**Avis délibéré de la mission régionale d'autorité
environnementale de Bretagne sur l'aménagement
du lotissement « Les Grands Champs »
à Saint-Domineuc (35)**

n° MRAe : 2022-010095

Figure 4: Plan de l'OAP (Source : PLU de Saint-Domineuc)

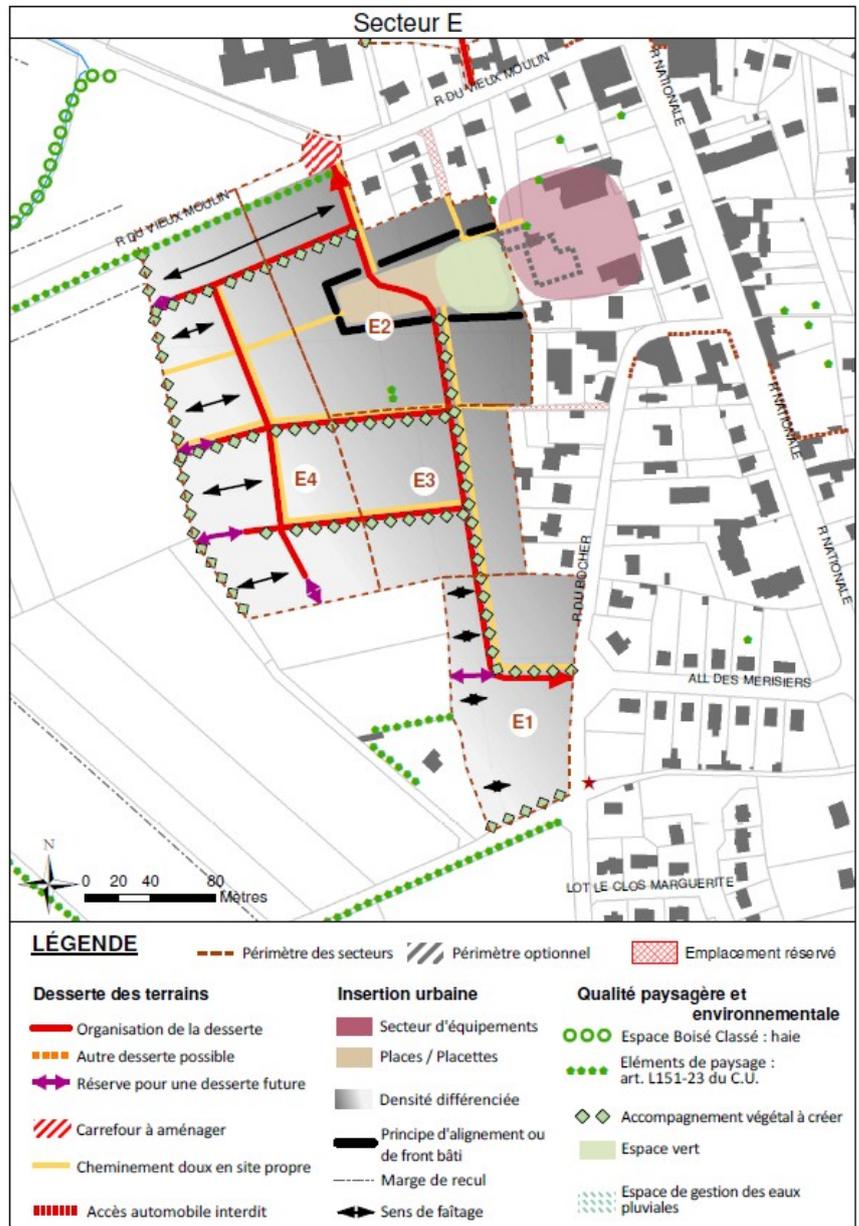
L'étude ne présente pas le projet dans sa globalité et n'intègre pas en particulier le premier aménagement actuellement en cours de réalisation au sud (cf. partie E1 en figure 4). Il est pourtant essentiel d'étendre l'étude à ce périmètre, l'aménagement au sud étant lui aussi un lotissement, sur lequel se raccorde la trame viaire du projet présenté et pour lequel le projet devra collecter les eaux de ruissellement compte tenu de la topographie.

Le parti d'aménager, dès la première tranche, environ la moitié de la surface disponible n'est pas justifié, alors même qu'il concerne une partie très à l'ouest, éloignée du secteur urbanisé de la commune, et ne devant être urbanisée qu'en dernier au regard de l'OAP. De plus, le projet ne prévoit pas de réelle différenciation de la densité pour les lots individuels, gradient de densité pourtant prévu dans l'OAP. Aucun phasage des différentes tranches n'est précisé dans l'étude d'impact.

- **d'étendre le périmètre de l'étude à l'air d'influence du projet et, a minima, à l'ensemble de l'aménagement de la zone couverte par l'OAP, de présenter les arguments environnementaux justifiant les choix réalisés quant aux secteurs d'implantation, à la définition des tranches, du phasage et du schéma d'aménagement, au regard des autres solutions envisageables ;**
- **de démontrer la recherche d'un choix d'aménagement de moindre impact environnemental et qualitatif pour le cadre de vie des futurs habitants et des riverains.**
